国家级猪种质资源与模型保存与繁育基地（猪种质资源与模型保存与繁育基地）项目工程变更说明

2026. 1

调整说明

调整后局部效果图

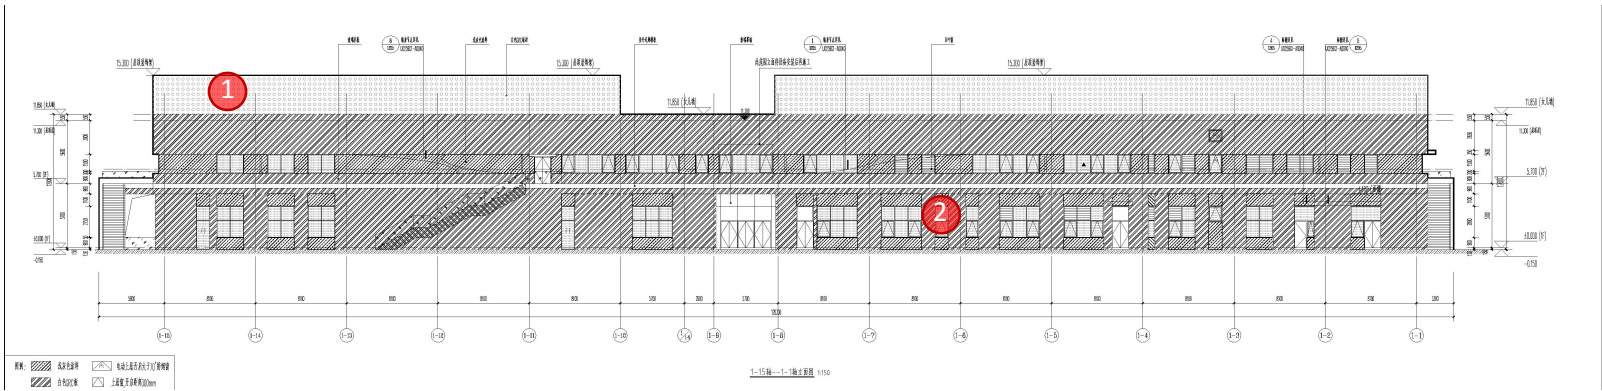
- ① 节约造价，取消屋面花架，调整为铁艺栏杆
- ② 节约造价，GRC幕墙取消，外立面调整为真石漆饰面
- ③ 未涉及功能布局调整，外立面效果图根据实际立面更正

调整后动物实验室立面图

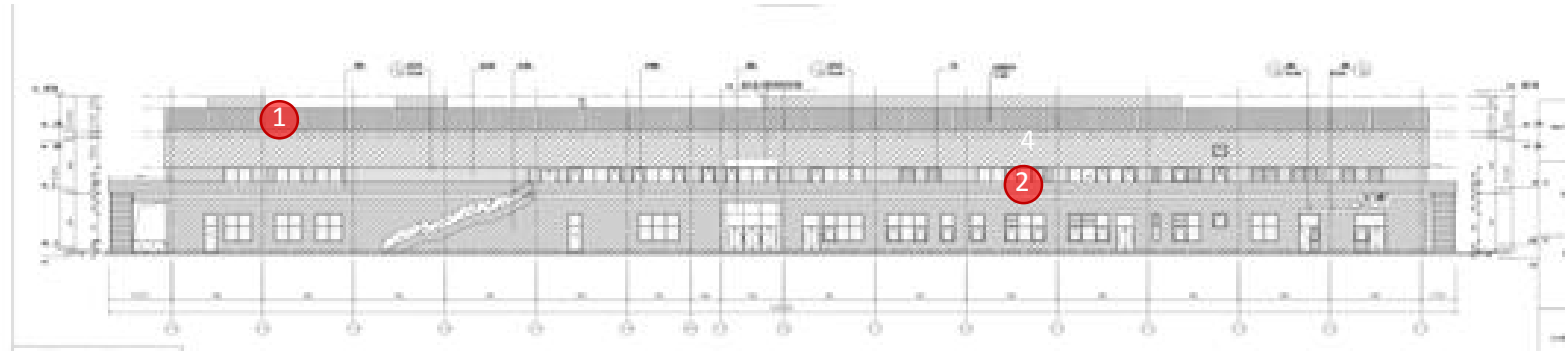
- ① 取消屋面花架调整为铁艺栏杆
- ② 取消GRC幕墙，外立面饰面调整为真石漆饰面；层间增加15厘米宽混凝土装饰条。

调整后墙身节点图

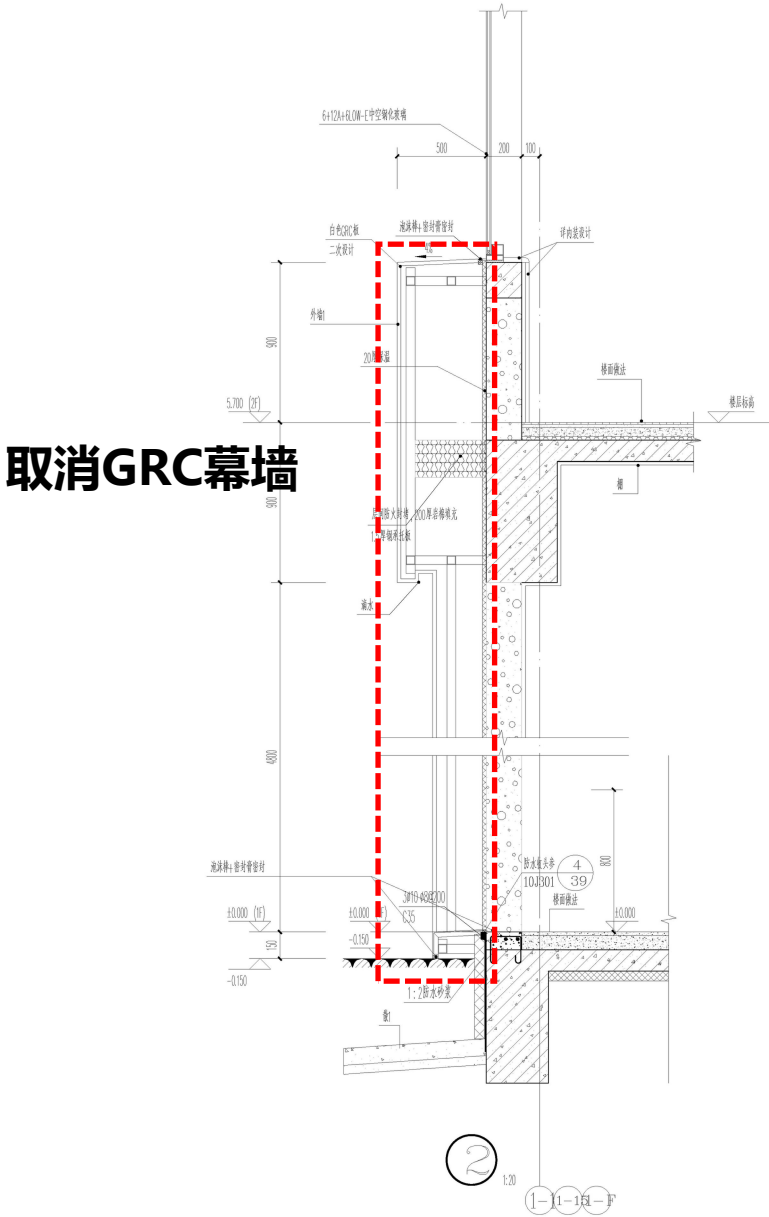
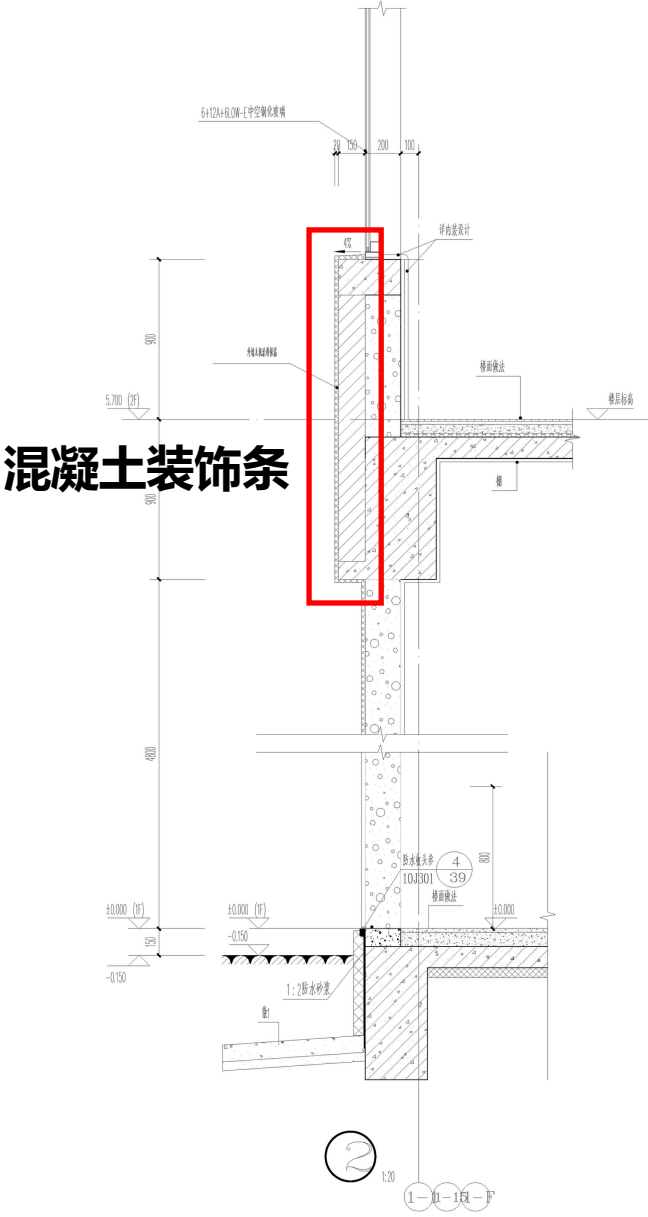
取消GRC幕墙，外立面饰面调整为真石漆饰面；层间增加15厘米宽混凝土装饰条。

调整后二层平面图

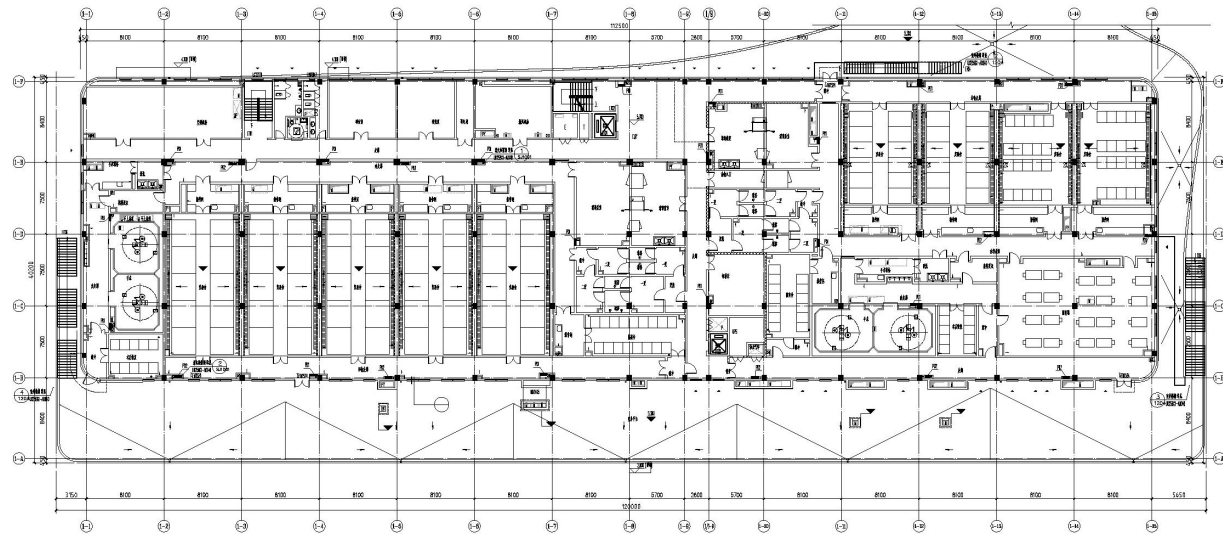
调整前二层面积为3602.31m²
调整后二层面积为3644.97m²
二层面积增加42.66m²

调整后屋顶层平面图

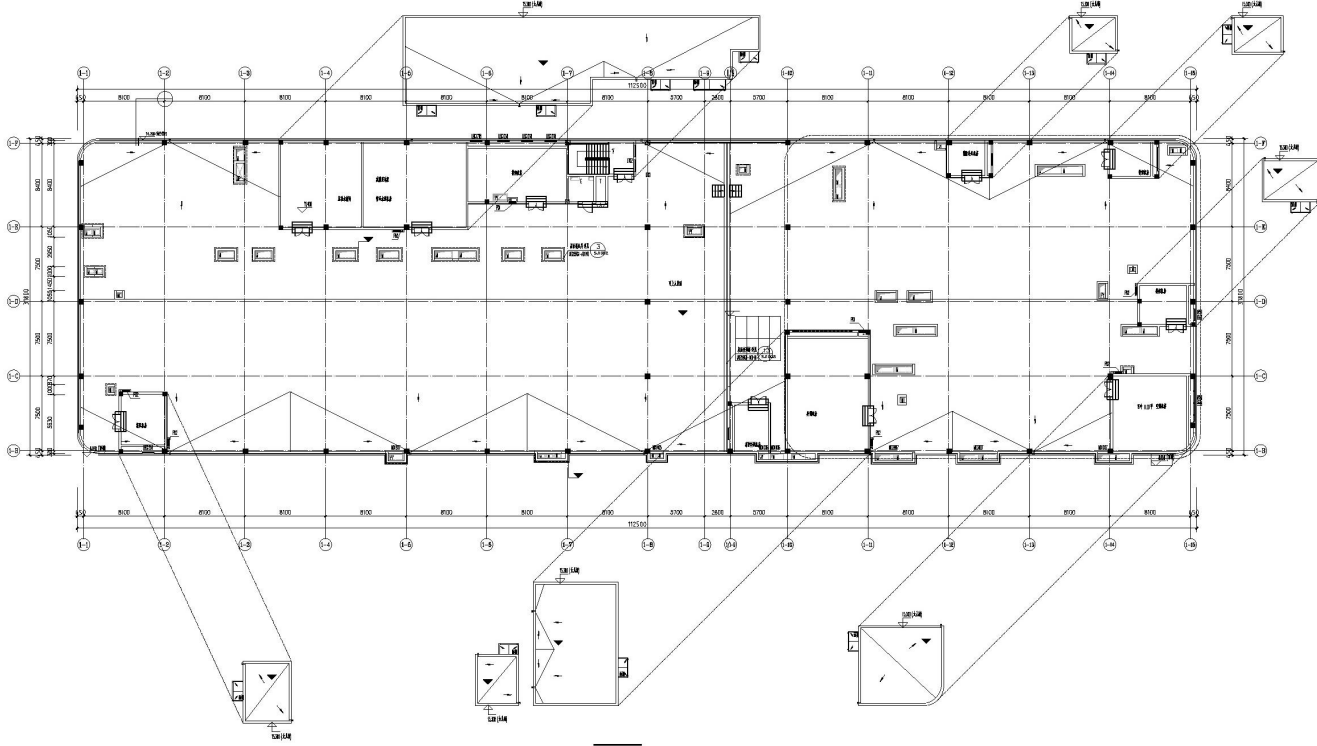
调整前屋顶层面积为562.49m²
调整后屋顶层面积为575m²
屋顶层面积增加12.51m²

- ① 取消屋面花架调整为铁艺栏杆
- ② 取消GRC幕墙，外立面饰面调整为真石漆饰面；层间增加15厘米宽混凝土装饰条。

调整后质检楼立面图

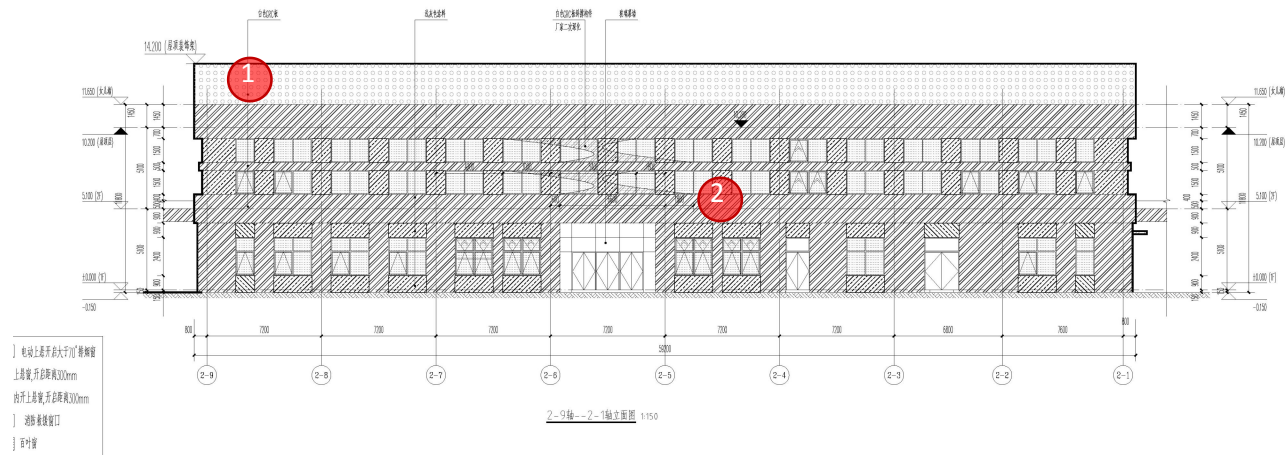
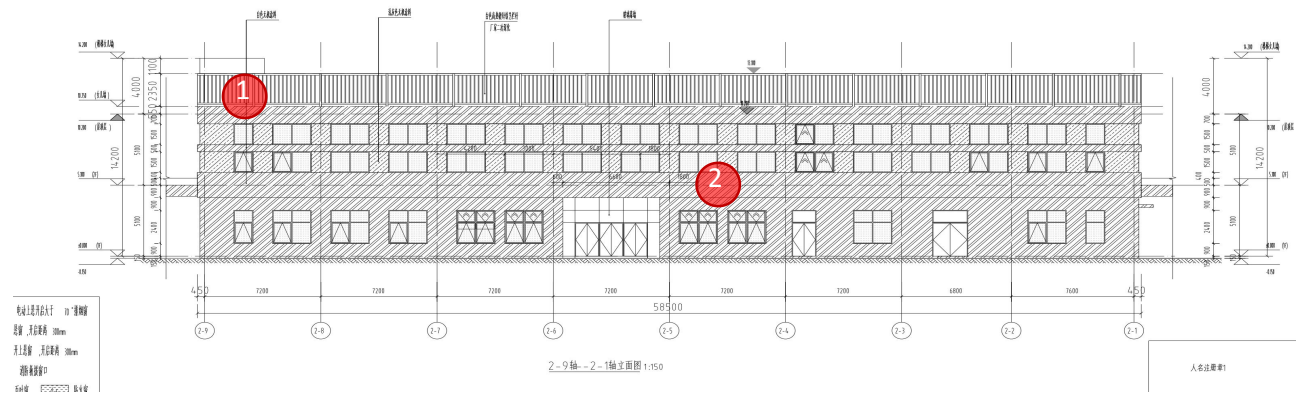
- ① 取消屋面花架调整为铁艺栏杆
- ② 取消GRC幕墙，外立面饰面调整为真石漆饰面；层间增加15厘米宽混凝土装饰条。

调整后墙身节点图

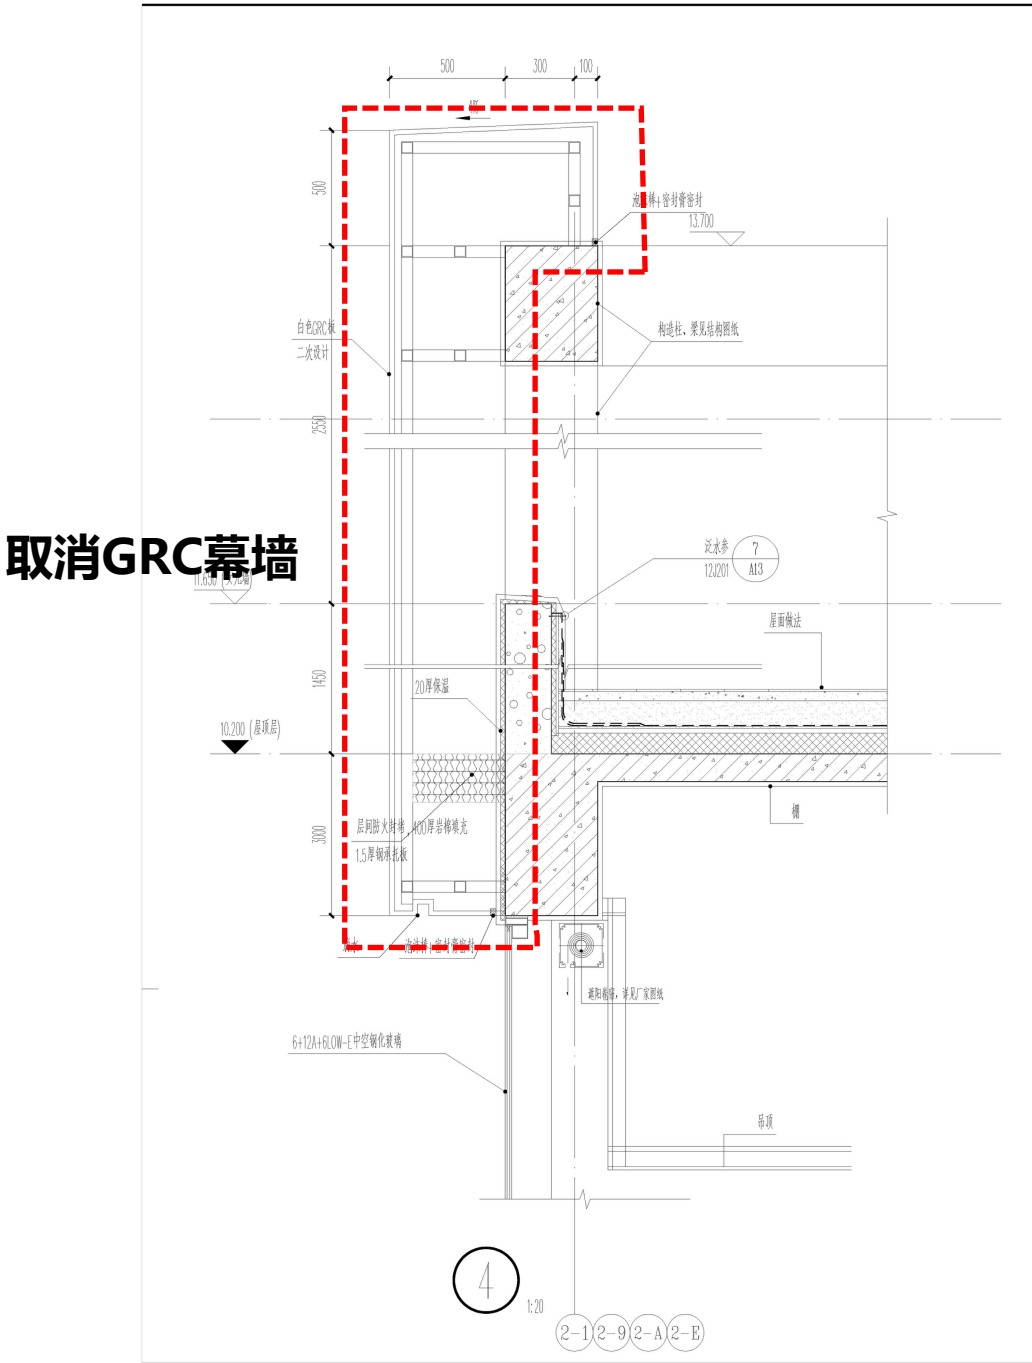
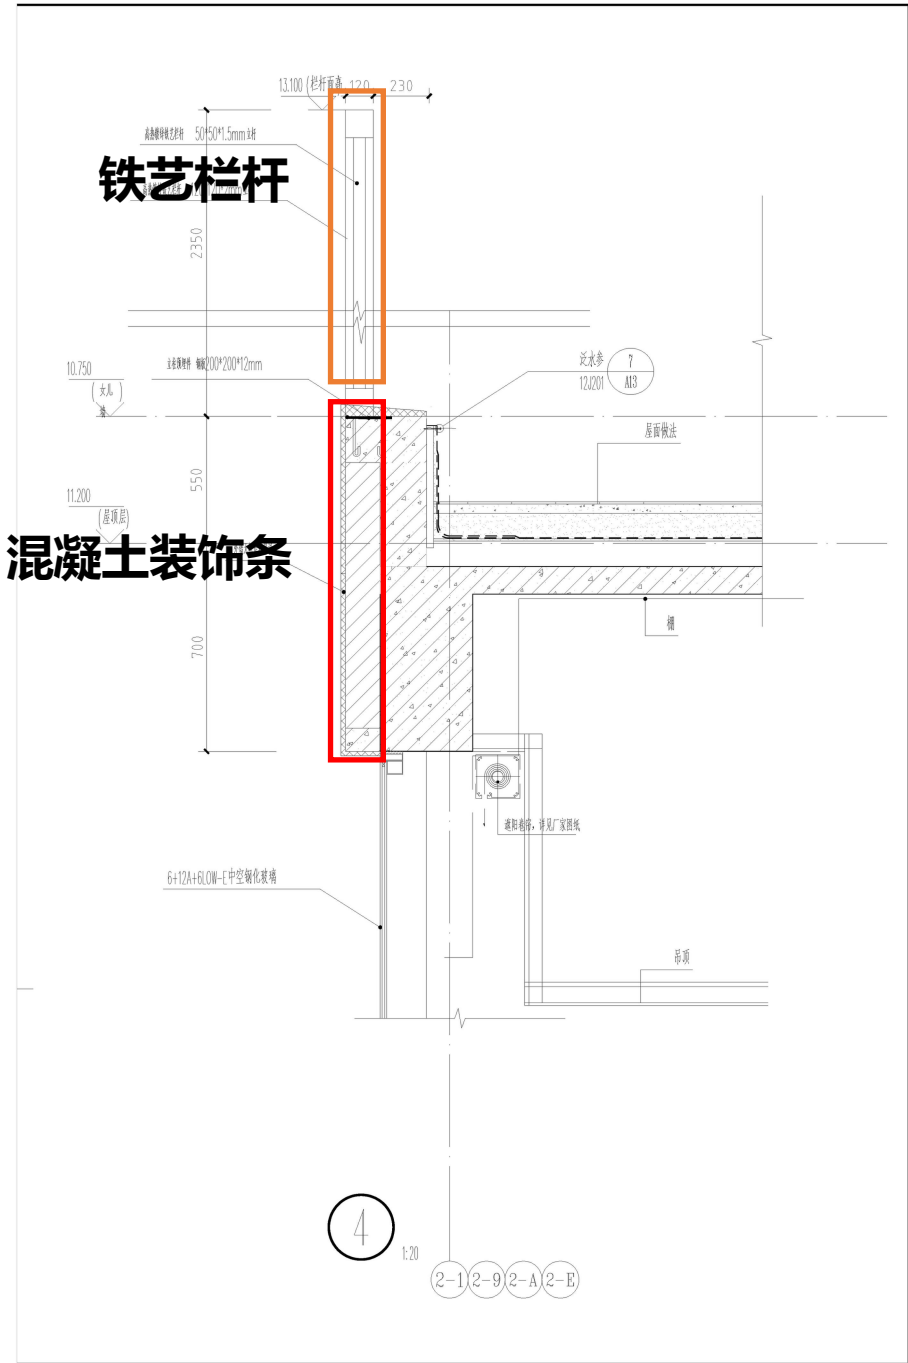
取消屋面花架调整为铁艺栏杆；取消GRC幕墙，外立面饰面调整为真石漆饰面；
层间增加15厘米宽混凝土装饰条。

调整后二层平面图

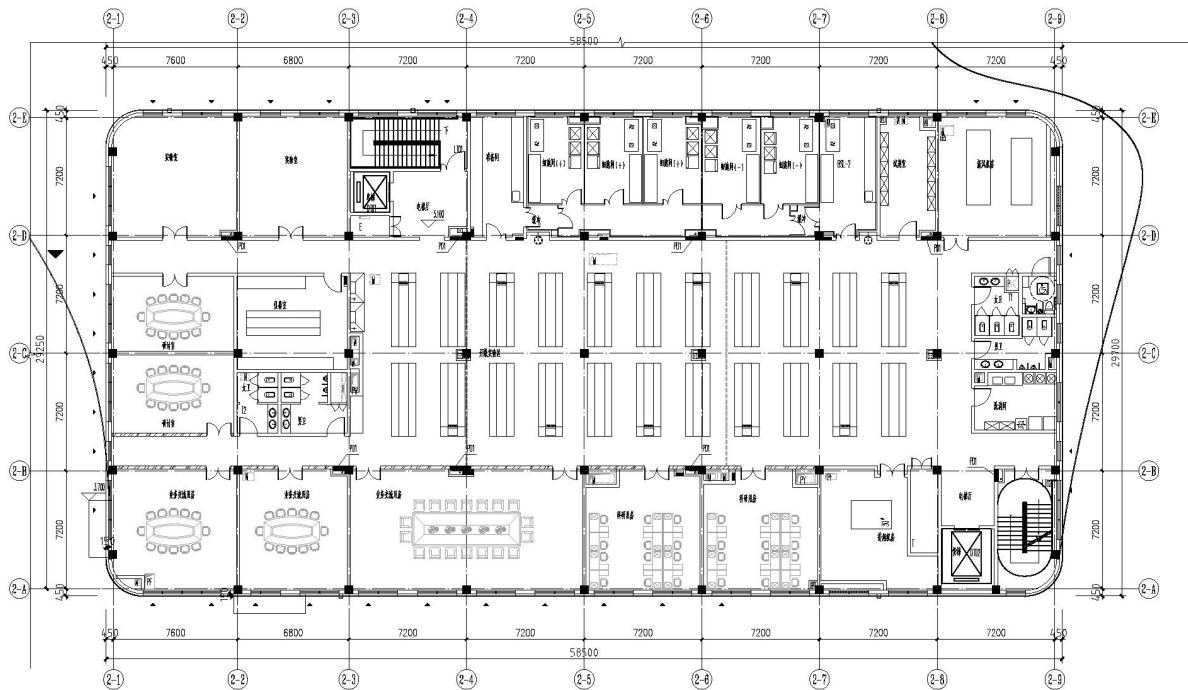
调整前二层面积为1710.8m²
调整后二层面积为1736.63m²
二层面积增加25.83m²

调整后屋顶层平面图

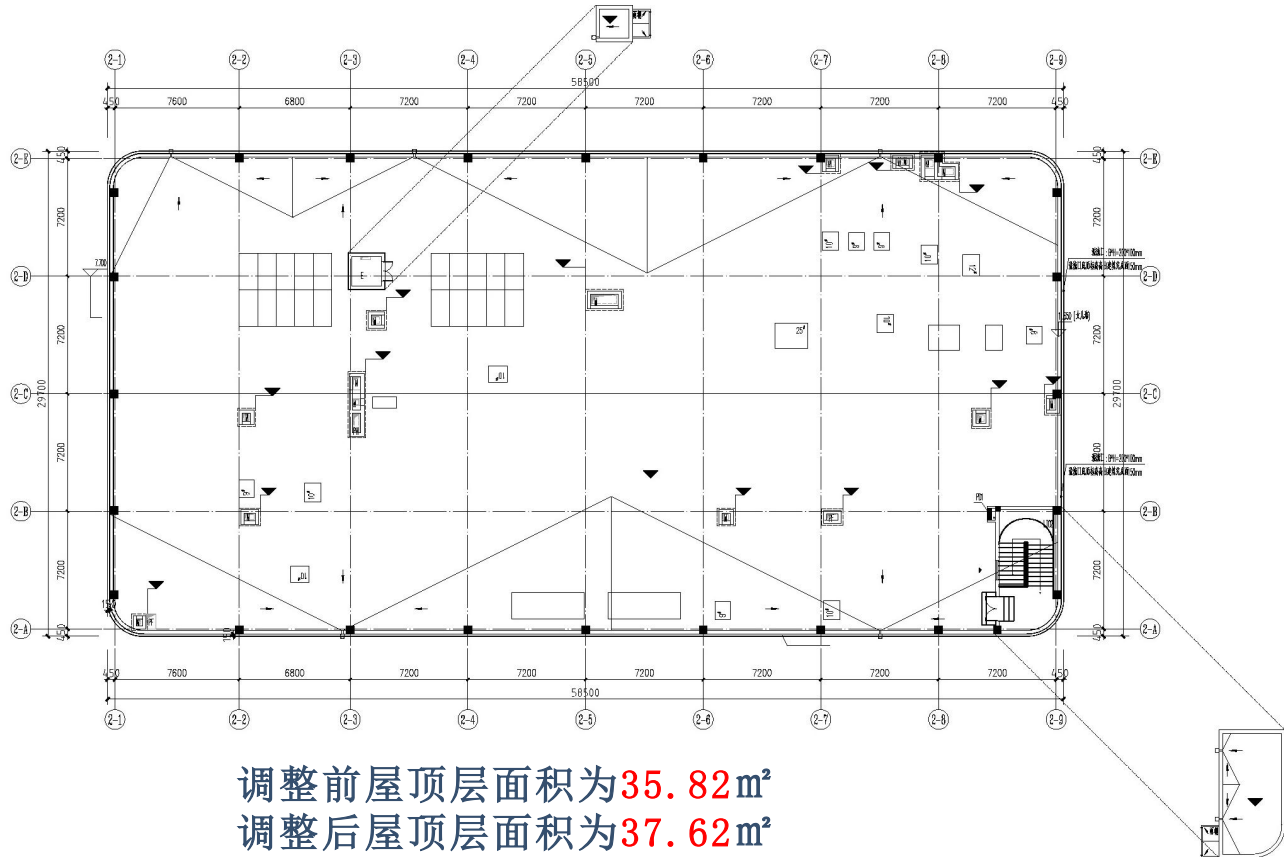
调整前屋顶层面积为35.82m²
调整后屋顶层面积为37.62m²
屋顶层面积增加1.8m²

- ① 取消屋面花架调整为铁艺栏杆
- ② 取消GRC幕墙，外立面饰面调整为真石漆饰面；层间增加15厘米宽混凝土装饰条。

1/3-1轴-3-6轴立面图 1:150

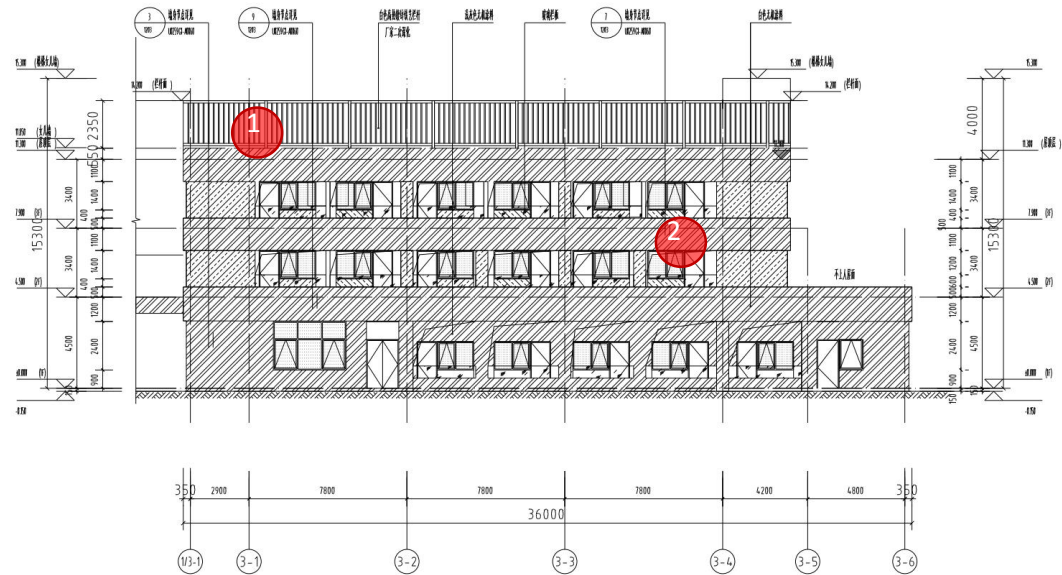
- ① 取消屋面花架调整为铁艺栏杆
- ② 取消GRC幕墙，外立面饰面调整为真石漆饰面；层间增加15厘米宽混凝土装饰条。
